**PROGETTO ESECUTIVO DI BONIFICA DEL SUOLO  
SUPERFICIALE AI SENSI DEL D.LGS. 152/06  
DELL'AREA DI AMPLIAMENTO DEL NUOVO  
"CAMPUS UNIVERSITARIO MESTRE" IN VIA  
TORINO - VENEZIA.**

**RISPOSTA ALLE PRESCRIZIONI DELLA C.D.S.  
ISTRUTTURA DEL 25/07/17.**

Oggetto: Progetto esecutivo di bonifica del suolo superficiale ai sensi del D.Lgs. 152/06 dell'area di ampliamento del nuovo Campus Universitario in via Torino a Mestre - Venezia. Verbale della Conferenza dei Servizi istruttoria del 25/07/17 trasmesso con nota della Regione Veneto prot. n. 341909 del 08/08/17.  
Risposta alle prescrizioni.

| Doc. n.    | Elab.1-Tav.5-17/050  | Revisione: | Rev. 0.1 del 31/08/17 |

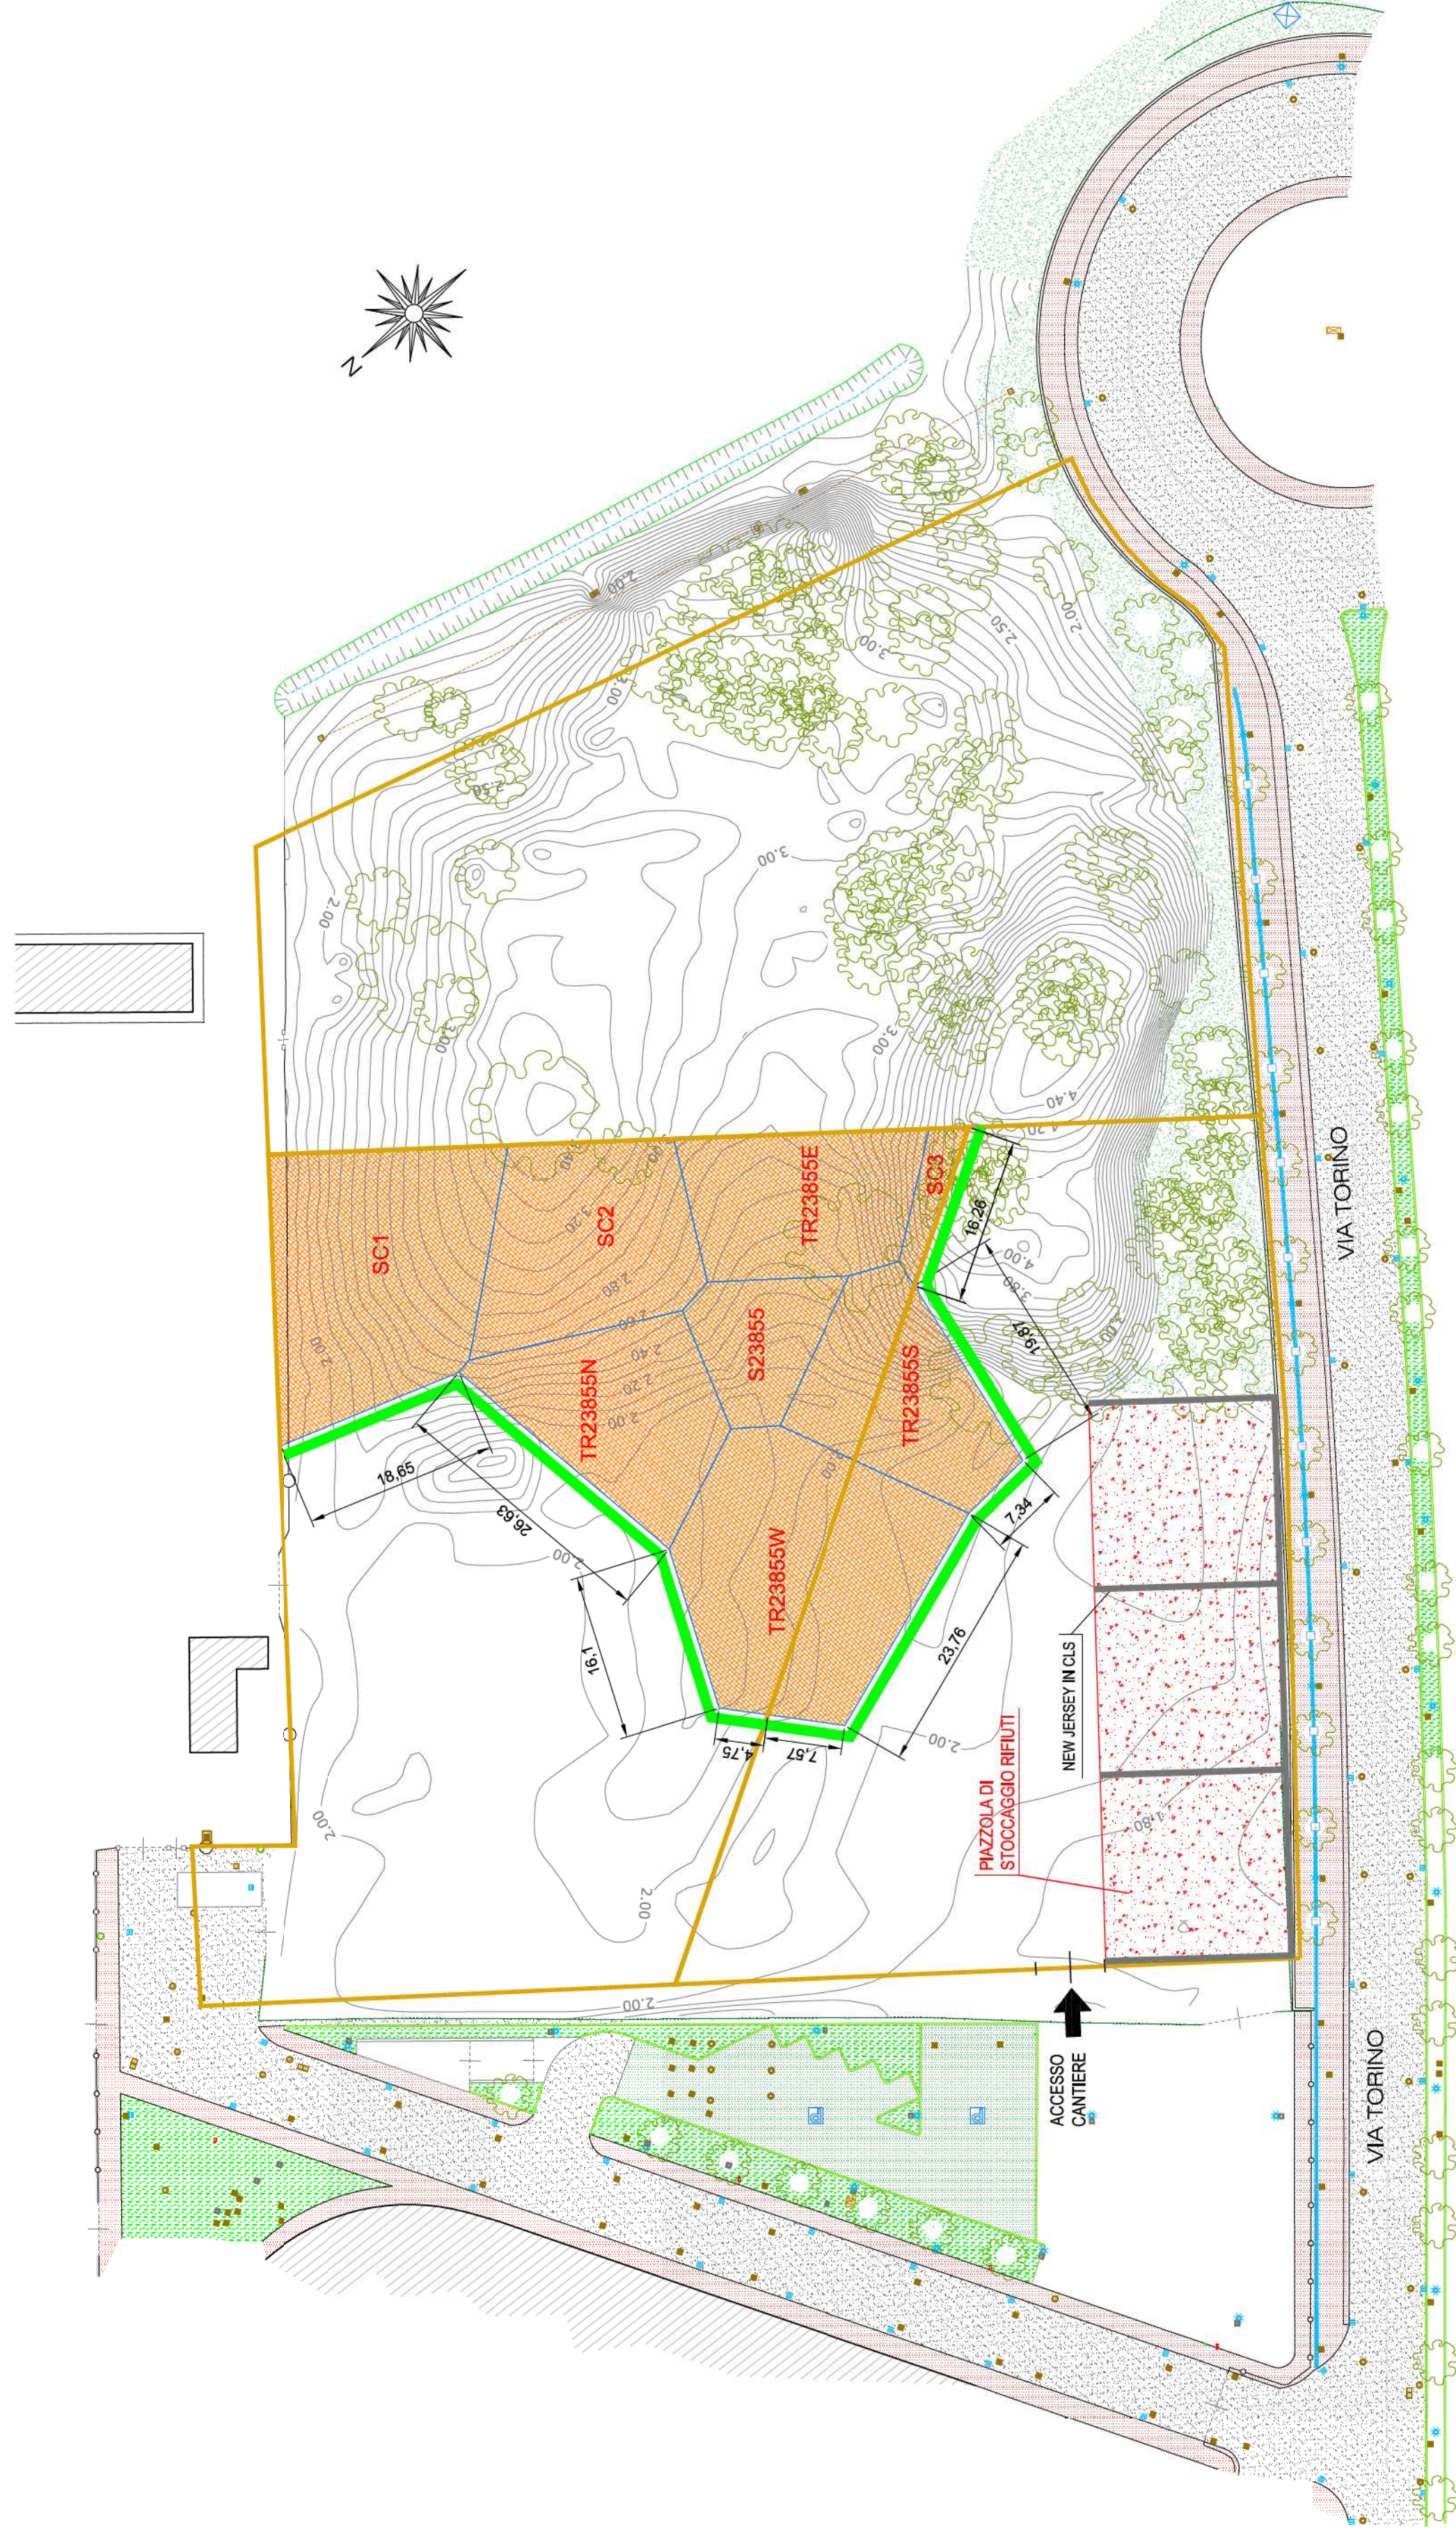
7. *Si chiede inoltre di eseguire le analisi sulle pareti di scavo (o trincee) NE ovvero il lato in alto del poligono denominato SC1, e sul lato SO confine inferiore con il poligono SC3 (probabilmente indicato erroneamente come SC5 a pagina 69 del documento in oggetto). Per maggior chiarezza si*

*riportano i lati su cui si richiede ulteriore indagine evidenziati in rosso nella figura seguente. In rosso i lati dell'area oggetto di bonifica sui quali si chiede che vengano effettuate le analisi delle pareti di scavo.*

Si prende atto della prescrizione. Si prevederà un campionamento dalla parete a confine NE del sito sul lato alto del poligono SC1 (precisando che si tratta di un confine con una proprietà di VERITAS SpA) e una seconda trincea sul lato SO al confine inferiore con il poligono SC3 come riportato nella revisione della planimetria di Tavola 5 allegata. Si conferma che a pag. 69 è stato erroneamente indicato il poligono come SC5 al posto del corretto SC3.

### PLANIMETRIA E SEZIONI SCAVI

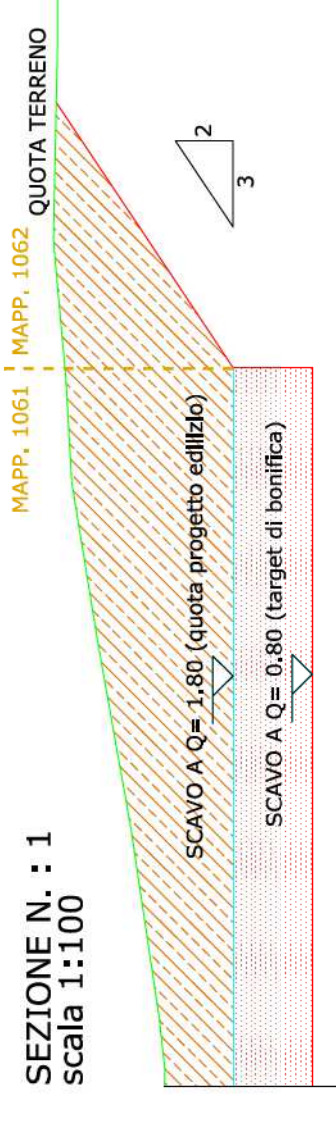
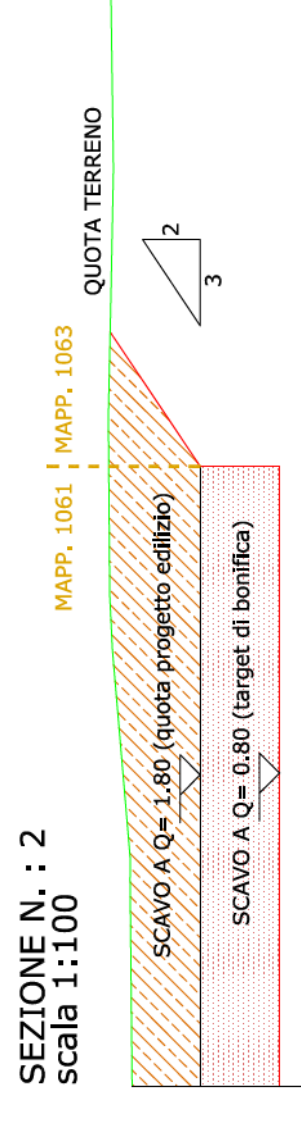
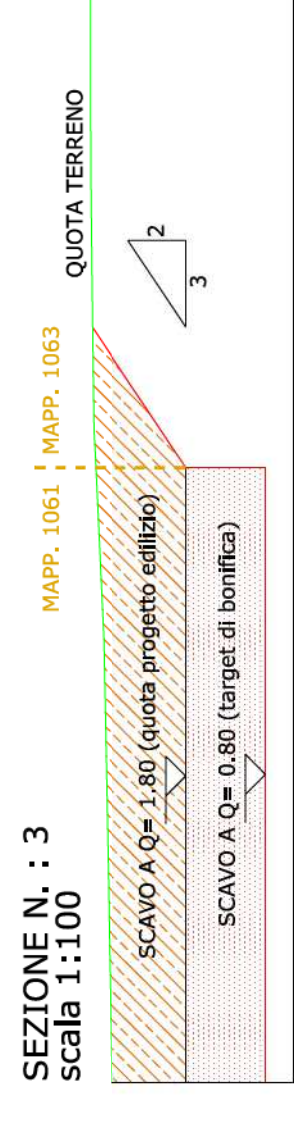
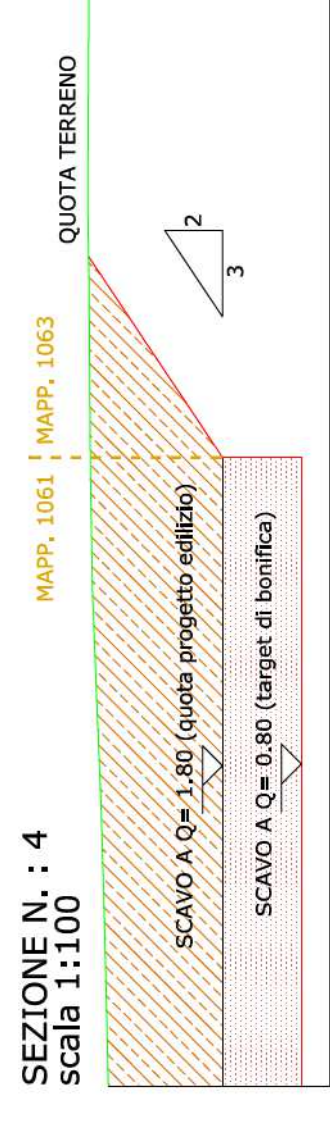
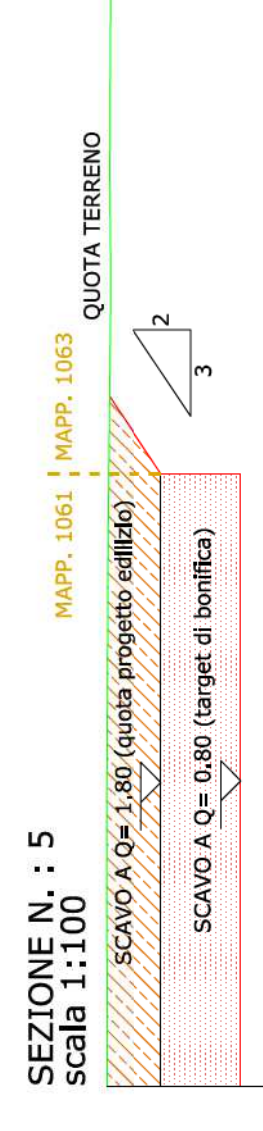
18. Le scarpate di raccordo tra l'area oggetto di scavo e i mappali 1062 e 1063 devono essere estese anche lungo il lato del poligono TR23855S confinante col poligono SC3.  
Si prende atto della prescrizione. Si riporta quindi la modifica anche nella planimetria allegata (Elab 1 Tavola 6 rev 01).

19. La ditta deve specificare come intende gestire il terreno movimentato per la realizzazione delle scarpate e chiarire se la pendenza sarà quella indicata nelle risposte alle prescrizioni (cap.15 a pag. 94) o quella riportata nel progetto di bonifica (tavola 7 e cap. 8.7).  
Il terreno che verrà asportato per la creazione delle scarpate, che dovranno essere realizzate per motivi di sicurezza, sarà gestito alla pari del terreno del poligono da scavare adiacente. Sarà quindi portato in piazzola e caratterizzato come il restante terreno per il successivo avvio a smaltimento/recupero presso idoneo impianto autorizzato. Per quanto riguarda la pendenza delle scarpate, saranno realizzate scarpate con pendenza 2:3 come indicato in tutte le sezioni allegate.
